Modificación del Procedimiento Técnico del COES N° 08 y N° 09

(Publicación)

Febrero 2026

Análisis sobre los comentarios recibidos por la publicación del proyecto de modificación del PR-08 y PR-09 publicado con Resolución N° 101-2025-OS/PRES

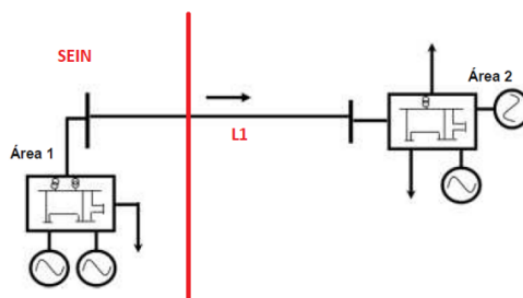
Con relación a lo propuesto en el numeral 6.2.3

“6.2.3 En procura de minimizar el costo total de operación del sistema no se deberá cambiar la topología de la red de 500 kV o 220 kV salvo que la nueva configuración permita mantener la estabilidad del sistema”

Solicitamos contemplar el supuesto en que la configuración de la red corresponda al esquema siguiente:

A fin de que la norma reconozca explícitamente esta condición operativa y no genere interpretaciones restrictivas en la aplicación del criterio de topología. Asimismo, se deberán realizar estudios de estabilidad transitoria y, en esta nueva configuración, evaluar el límite de transmisión seguro que permita la operación continua del sistema. Esta evaluación debe considerar la ocurrencia de una contingencia en la línea L1, correspondiente a la interconexión entre el SEIN área 1 y el área 2.

Por lo tanto, no corresponde modificar el proyecto de modificación del PR-08 debido al presente comentario.
